基準不適合発生箇所

警告器

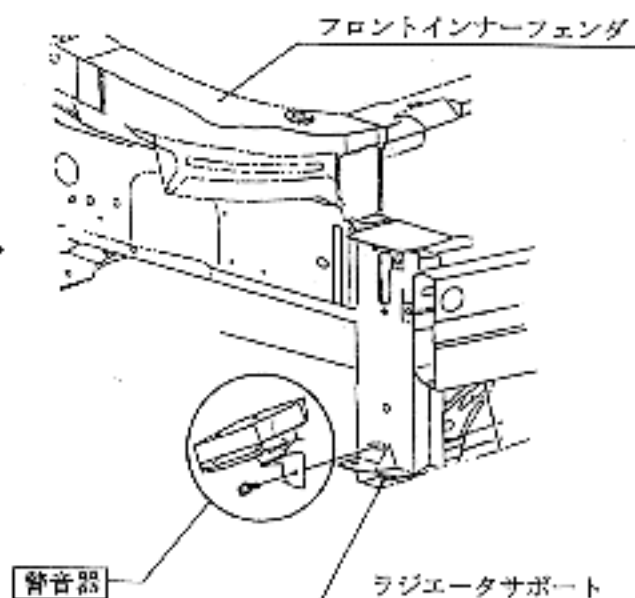
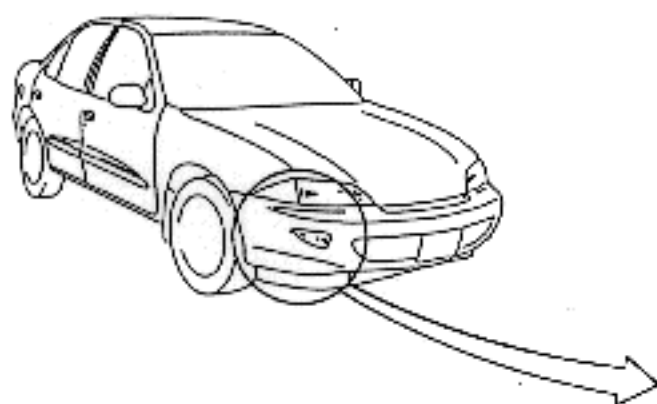
警告器の耐水性が不適切なため、そのままの状態で使用を続けると、雨天走行等の水が警告器内部に浸入し、内部の接点が腐食して、当該警告器が連続した一定の大きさや音色で鳴らなくなり、最悪の場合、警告器が鳴らなくなるおそれがある。

全車両、当該警告器を対策品と交換する。

作業終了の識別

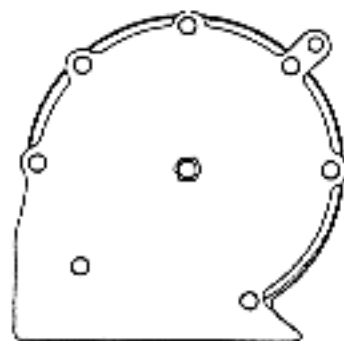
エンジンルーム内のABSモジュレータ取付けボルト頭部に黄色ペイントを塗布する。
